PROYECTO IN PIURA · CUI 2669244 · CÓDIGO DE IDEA 337830
Segundo Entregable · Orden de Servicio N° 4062-2026 · Informe N° 008-2026-HSCM

SEGUIMIENTO TÉCNICO DEL ESTUDIO DE SUELOS A NIVEL DE RECONOCIMIENTO

SEGUIMIENTO TÉCNICO DEL ESTUDIO DE SUELOS A NIVEL DE RECONOCIMIENTO DEL PROYECTO IN PIURA

Revisión de entregables, observaciones, conformidades y aplicación al componente verde — periodo del 26/09 al 27/10/2026

Figura N° A2.1. Velocidad de infiltración básica representativa por sitio (escala logarítmica)

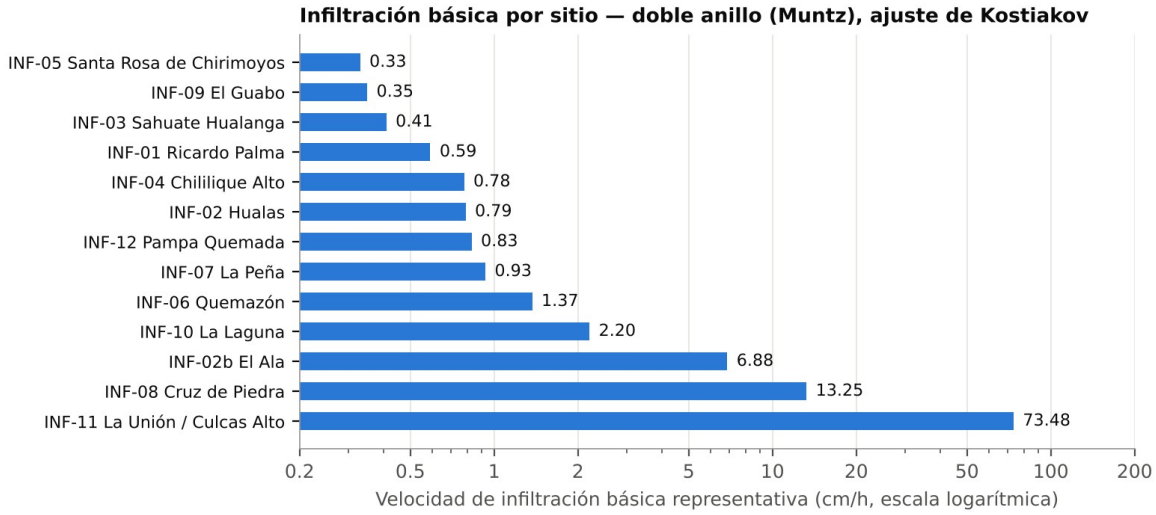
OS-06	A	12.4	En INF-02b (El Ala) la primera repetición (17.2 cm/h) se atribuye a flujo preferencial y eleva la velocidad representativa a 6.88 cm/h; las otras dos dan 2.17 y 1.55 cm/h.	Reportar la velocidad representativa con y sin la repetición atípica y justificar la adoptada.	E4
OS-07	C	15.2 y Cuadro 22	El laboratorio figura como UNALM (Entregable N° 2), LASPAF-UNALM (Plan de Trabajo) y «Valle Grande» (Plan de Trabajo Detallado del Perfil).	Acreditar el laboratorio efectivo, su acreditación vigente, la fecha de envío y la cadena de custodia de cada lote.	E3
OS-08	F	Cuadro 11	La fila del 20/09 y la fila de totales del itinerario están desalineadas.	Corregir el formato del cuadro.	E4
OS-09	A	5.4 y Cuadro 7	17 calicatas se reubicaron a más de 300 m; el par CAL-65/CAL-66 a 5.2 y 6.4 km del punto de gabinete.	Adjuntar la superposición de cada punto reubicado con el polígono V6 y la unidad de suelo (GDB), como evidencia de pertenencia.	E4

- **Suelos moderados (2.20 y 6.88 cm/h, 2 sitios):** La Laguna (Lalaquiz) y El Ala (Buenos Aires); el valor de El Ala está sujeto a la observación OS-06.
- **Suelos rápidos de altura (13.25 y 73.48 cm/h, 2 sitios):** páramo y bosque relicto; las zanjas no son prioritarias porque el suelo ya infiltra, y la medida es la conservación del horizonte orgánico (valores indicativos, OS-05).
